ADENDUM #3

A las compañías que retiraron las Bases de Licitación Pública Nacional **LPN-MPC-GT-07-2024 "PAVIMENTACIÓN I ETAPA DESDE PAVIMENTO BARACOA A PUENTON BARACOA, BARACOA/SOFOCO, PUERTO CORTÉS"**, se les aclara lo siguiente:

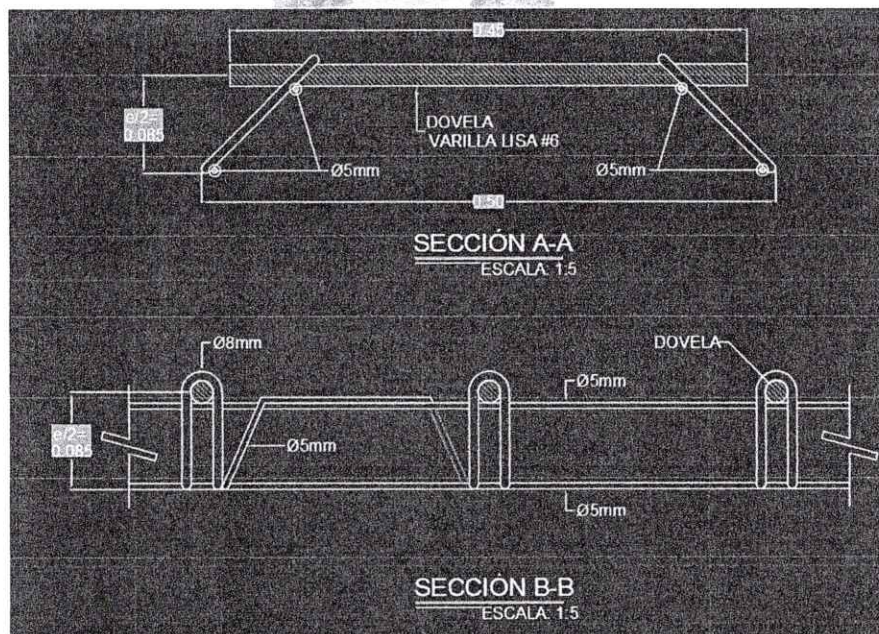
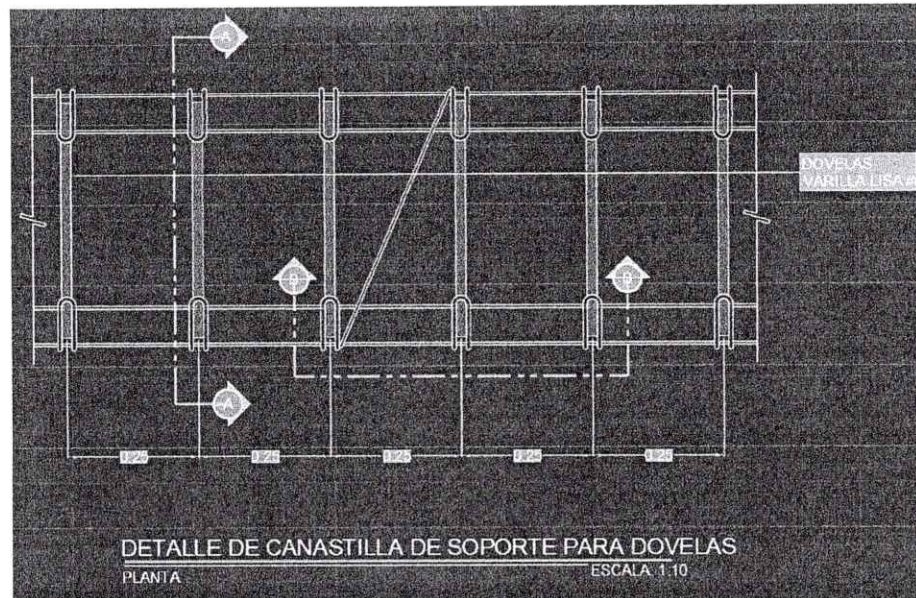
7. Para poder colocar el acero transversal indicado en las juntas transversales se va a necesitar construir una dovela para poder sujetarlo. Favor proporcionar dicho detalle para que todos los oferentes compitamos en igualdad de condiciones.

R/=

DATOS Y CANTIDADES DE CABEZALES
PARA TUBERÍA DE CONCRETO REFORZADO

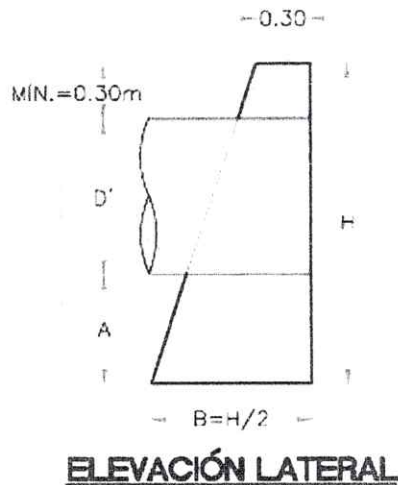
14. ¿Favor proporcionar los detalles de los muros de concreto ciclópeo para los cabezales de los distintos diámetros de tubería que se van a instalar ya que no aparecen?

R/= Detalles en Hoja #7 de planos

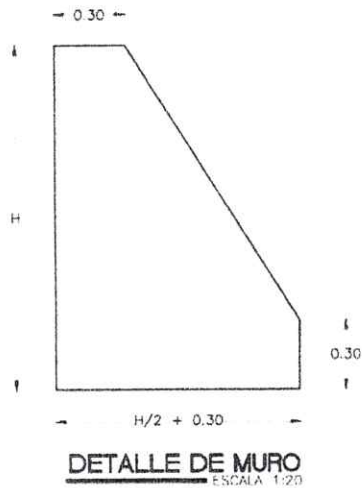
16. Proporcionar sección típica de la actividad 3.12 Muretes de concreto ciclópeo ya que no aparece detalle en los planos.

R/= Detalle de Hoja de planos #8, con una altura promedio entre 1.00 y 2.00 metros.

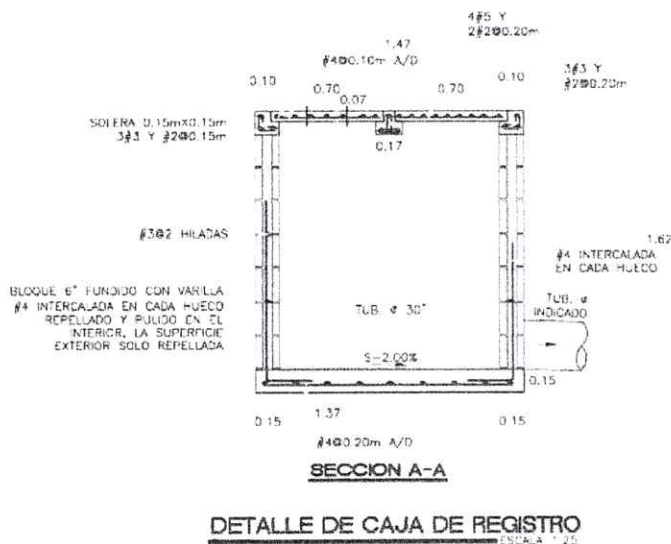
18. Favor proporcionar el detalle de la actividad 3.16 Pozo de inspección para tubería menor a 36 pulgadas.

R/= Detalle página #7 de los planos

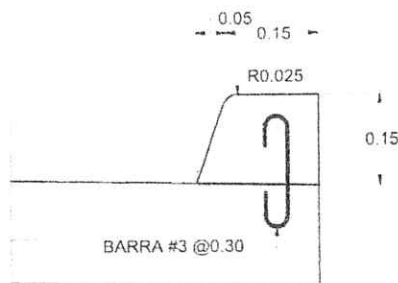
30. Favor compartir el detalle del bordillo intermitente ya que no se encuentra en los planos.

R/=
